Flash Info - Avis de Sécurité 2020-12

Possible risque de sécurité impliquant les vannes d'arrêt gaz sur plusieurs unités extérieures split produites au cours des mois de

# Commande sous garantie ESV2010342-2

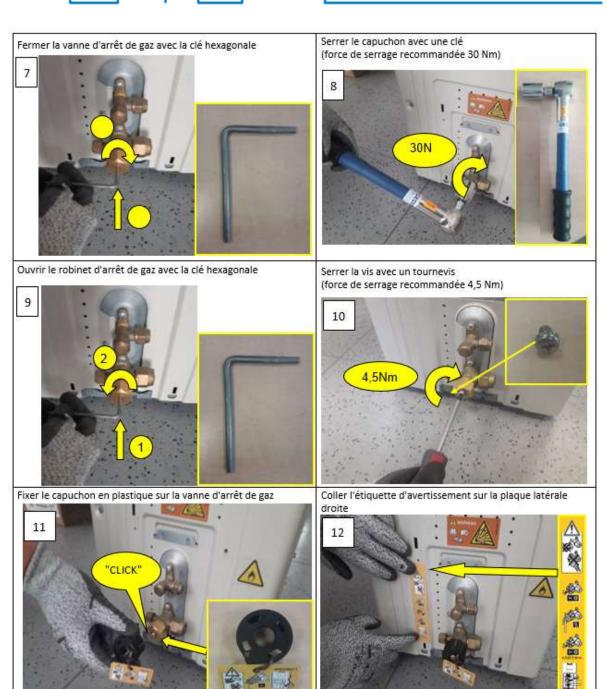
Concernant les unités déjà installées sur site, un bouchon spécifique a été conçu pour remplacer le bouchon de la vanne actuelle. Cette modification permettra d'éviter tout risque ultérieur lors de la manipulation de la vanne. La mise en œuvre de cette contre-mesure est simple avec l'avantage d'éviter toute récupération du réfrigérant et de remplacer la vanne de service.

- 1- De commander le kit E2010342-2 sous garantie. Vous trouverez en annexe une commande préremplie.
- 2- De mettre en place le nouveau bouchon sur la vanne existante selon la procédure ci-jointe. Il faut compter 10 minutes au total pour effectuer ce remplacement.
- 3- Enfin et après le remplacement du bouchon, il faudra envoyer une facture (accompagnée d'un RIB et Kbis pour les sociétés achetant nos équipements via la distribution) d'un montant de 100 € HT afin de pouvoir bénéficier de la contribution financière correspondante. Il sera important de rappeler sur la facture la référence Réf: ESV2010342-2 en objet et la référence exacte de l'appareil ainsi que son numéro de série. Cette facture pourra directement être envoyée par courriel à l'adresse suivante : webspb@daikin.fr
